Umweltforum * Käfertaler Str. 162 * 68167 Mannheim

Mannheim, den 04.12.2025

Stellungnahme und Antrag zum Planfeststellungsverfahren: „Barrierefreier Ausbau des Haltepunktes Duale Hochschule in Mannheim“, AZ: RPK17-3871-4/21/7 – 2. Offenlage

Abb. Ausschnitt aus Anlage 12 (neu hinzugefügte Planskizze zur Planänderung)

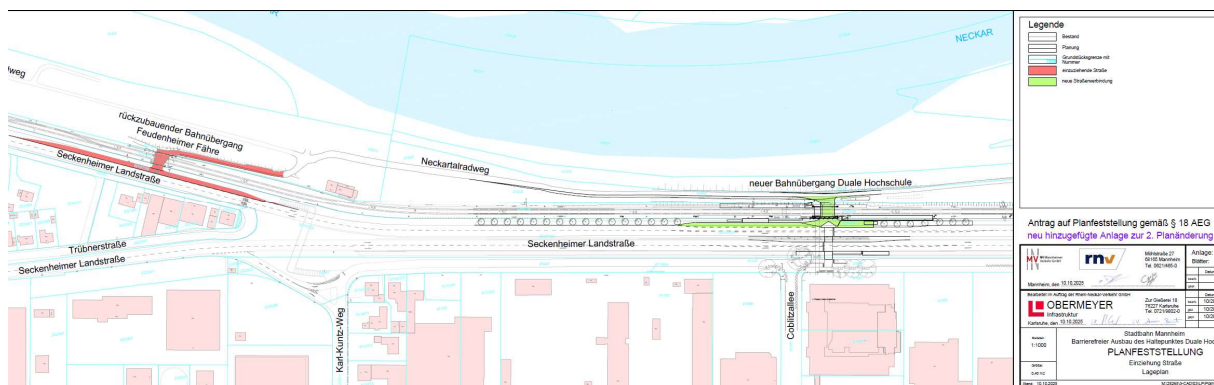
Wir sind sehr verwundert über das weitere Vorgehen in diesem Verfahren und die 2. Offenlage zur Kenntlichmachung der zur Einziehung bestimmten Wegfläche in den Planunterlagen. Die Einziehung der Verkehrsfläche steht lt. aktualisiertem Erläuterungsbericht (S. 5) in direktem Zusammenhang mit der Ersatzverbindung eines verlegten Bahnübergangs in das Naturschutzgebiet Wörthel. Im aktualisierten Erläuterungsbericht wird auf die Planskizze in Anlage 12 mit Angaben zur Einziehung der Verkehrsfläche (rot) und Ersatzverbindung (grün) verwiesen.

Die Einziehung der Verkehrsfläche des Bahnübergangs „Feudenheimer Fähre“ inkl. des Wegs zum Bahnübergang sowie die Ausgestaltung der Ersatzverbindung (modifizierte Variante B3) lehnen wir aus den bereits geschilderten Gründen ab.

Anlage 1: Abgewogene Variante B3 und modifizierte Variante B3 (Vorzugsvariante)

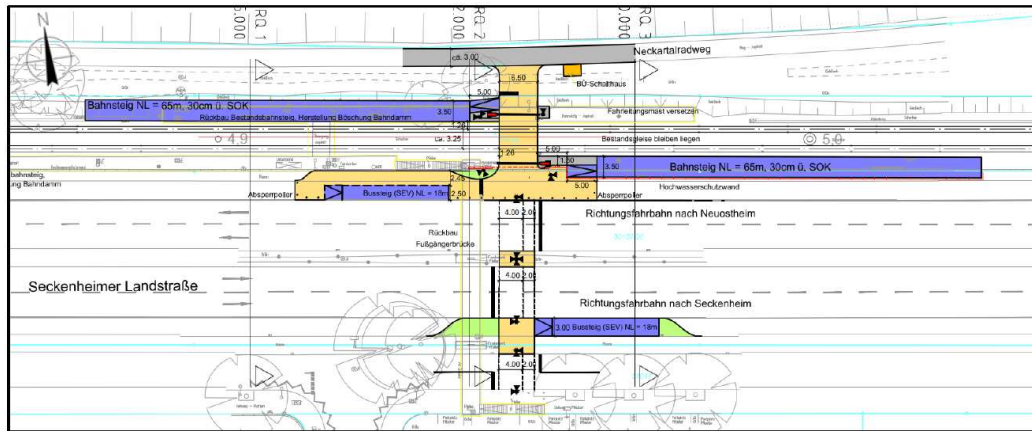
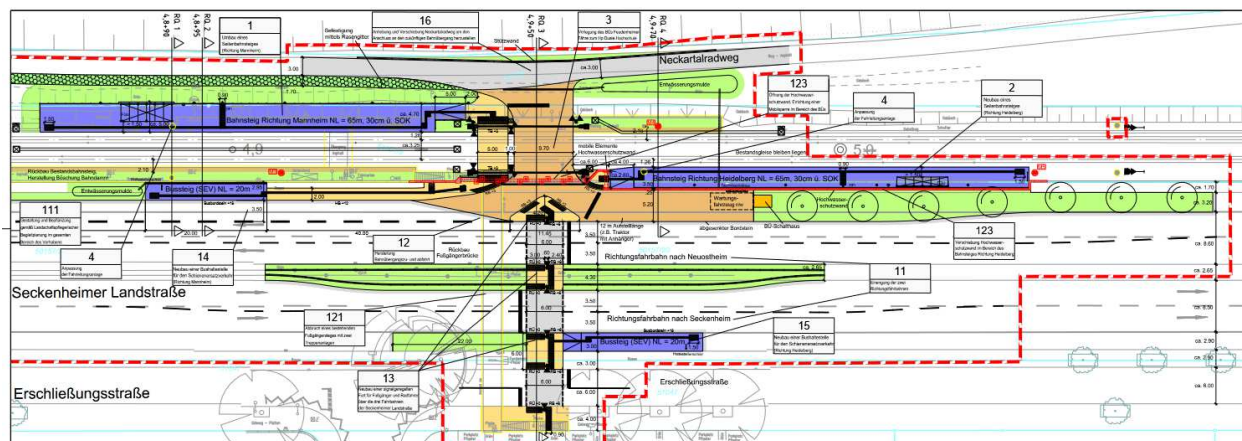
Damit konnte von Seiten der rnv nicht belegt werden, dass die gewählte Vorzugsvariante B 3 (=Ersatzverbindung) mit geringeren Umwelteingriffen verbunden ist als die im Erläuterungsbericht dargestellten A-Varianten ohne Verlegung des Bahnübergangs an die Haltestelle. Zudem wurde die Vorzugsvariante B3 im weiteren Verfahren modifiziert, was zu weiteren Flächeneingriffen führt.

Abb: Detaillierte Plandarstellung der Variante B3 (Vorzugsvariante), allerdings mit verbreitertem Fahrweg über Gleise und Anschluss an Neckartalradweg (9,70 m statt 6,50 m) und zusätzlichen 5m breiter Fußgängerüberweg, um 1,70 m verbreitertem Neckartalradweg sowie Entwässerungsmulde im Naturschutzgebiet etc.

- 1) Eine umfassende und korrekte Alternativenprüfung zur modifizierten Variante B3 / Vorzugsvariante im Umweltbericht zur UVP auf Basis belastbarer Varianten, nachvollziehbarer Erläuterungen und auf Basis korrekter Vorgaben zur Schutzstreifenbreite vom Antragsteller anzufordern
